Progetto per la realizzazione di impianto eolico denominato "Poggio alle Pancole" Comune di Lajatico (PI).  
Codice della procedura 7874 data di avvio 4-1-2022.

**Progetto per la realizzazione di un impianto eolico, denominato "Poggio alle Pancole", costituito da n. 7 aerogeneratori, per una potenza complessiva pari a 42 MW, e delle rispettive opere di connessione alla RTN, da realizzarsi nel Comune di Lajatico (PI). Cod procedura 7874**

**OSSERVAZIONI – ALLEGATO 3**

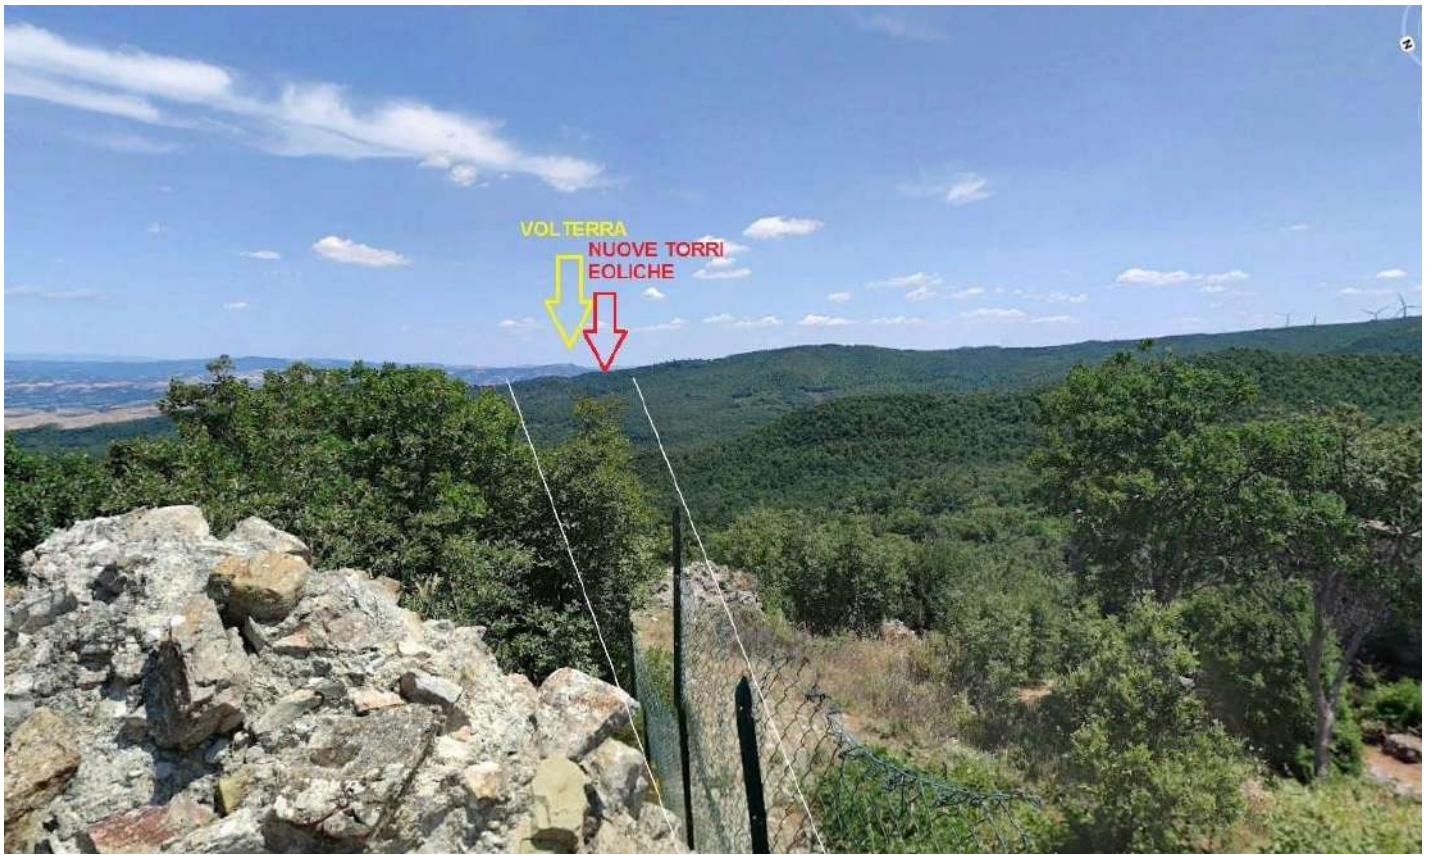
Il progetto del nuovo parco eolico invece è posto proprio lungo la direttrice Rocca di Pietracassia – Volterra, e le prime torri eoliche sono site ad una distanza molto ridotta dalla Rocca (meno di 2 chilometri). La realizzazione del Parco potrebbe perciò distruggere per sempre la più importante direttrice visiva storica che ancora possiamo apprezzare, con grave, insipiente e irreparabile danno al paesaggio, alla storia e alla cultura del territorio.

*Vista dalla Rocca di Pietracassia verso Volterra – il nuovo parco eolico andrebbe ad impattare proprio sulla direttrice, e posto a meno di 2 chilometri, impedirebbe la vista di Volterra dalla Rocca; il parco eolico esistente, visibile sulla destra, è posto tra 4 e 6 chilometri, ed è èarzialemente nascosto da un colle più alto.*
